国立研究開発法人日本原子力研究開発機構
核燃料サイクル工学研究所
再処理施設保安規定の変更認可申請の一部補正について

核燃料サイクル工学研究所 再処理施設保安規定

改正前後比較表

(令和3年2月一部補正)

核燃料サイクル工学研究所 再処理施設保安規定 改正前後比較表 (図)

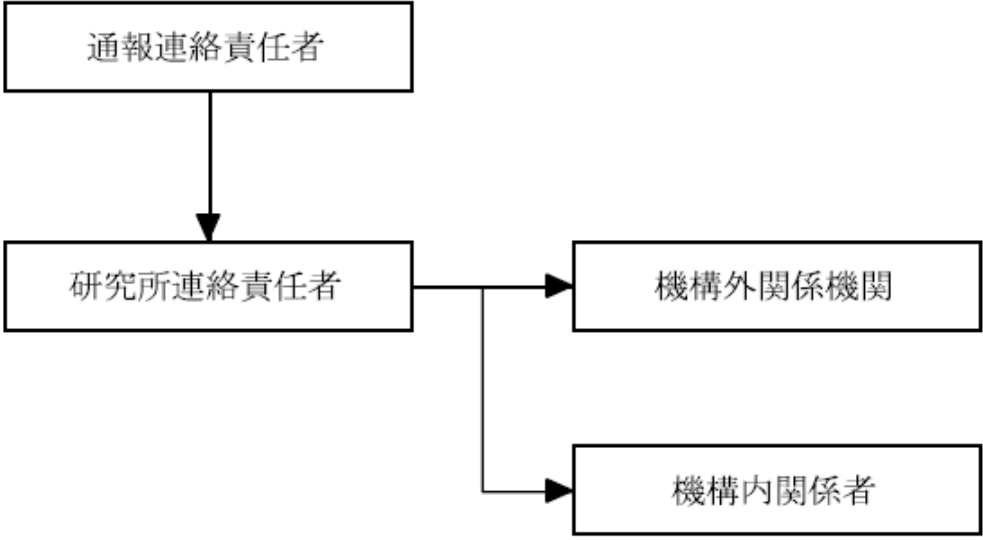
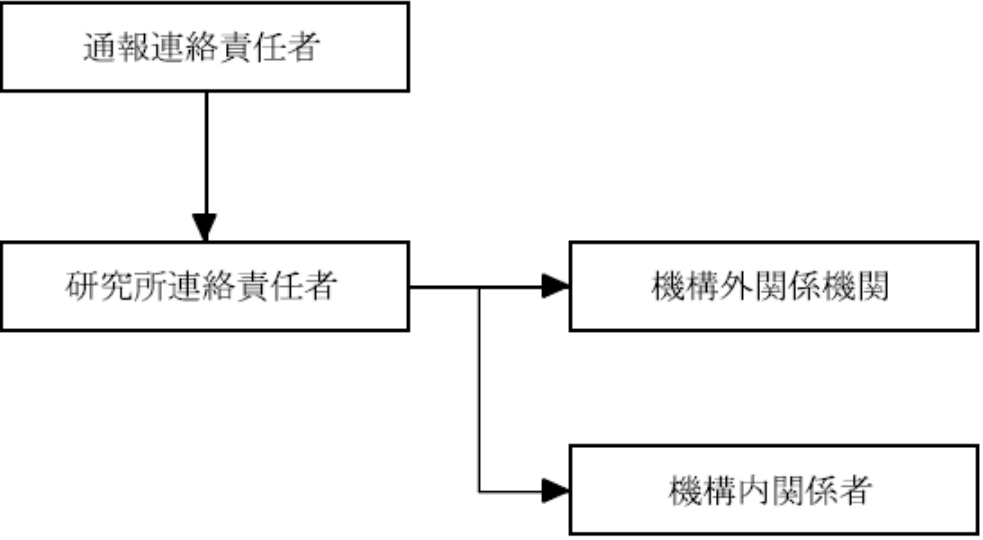
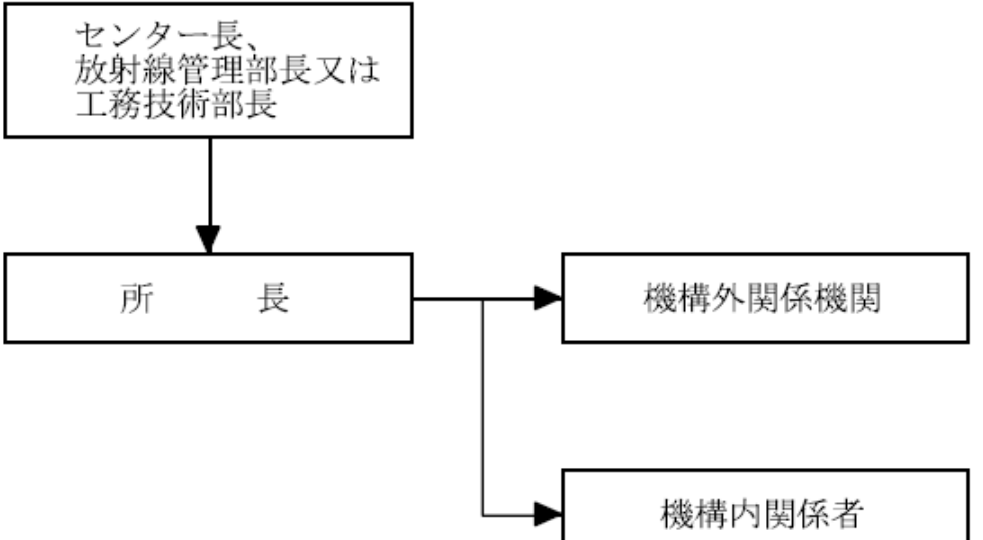
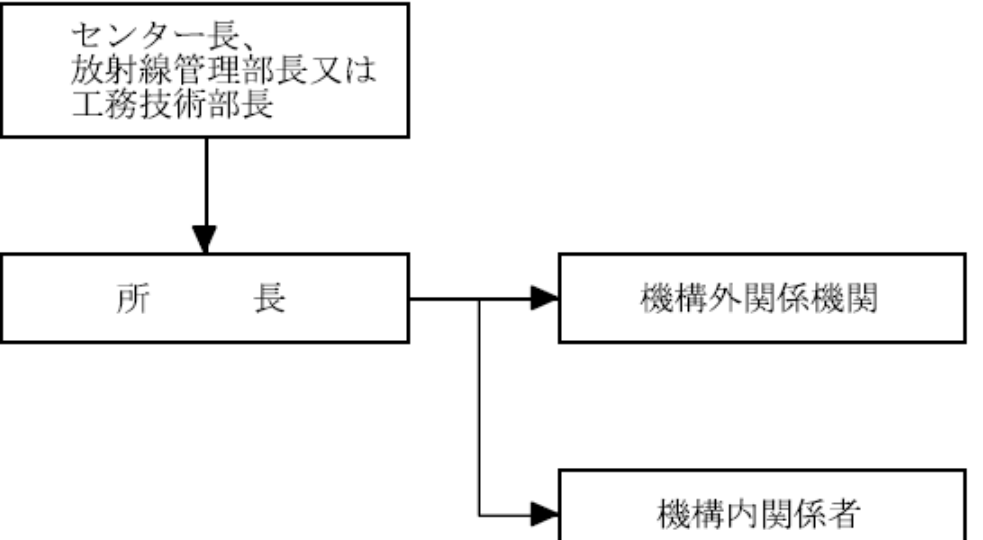
改正前 (令和2年6月23日認可版)	改正後	変更理由
		<p>○再処理規則第17条 (保安規定) 第2項 第2号の改正に伴う追加 (審査基準 第4第2項)</p>
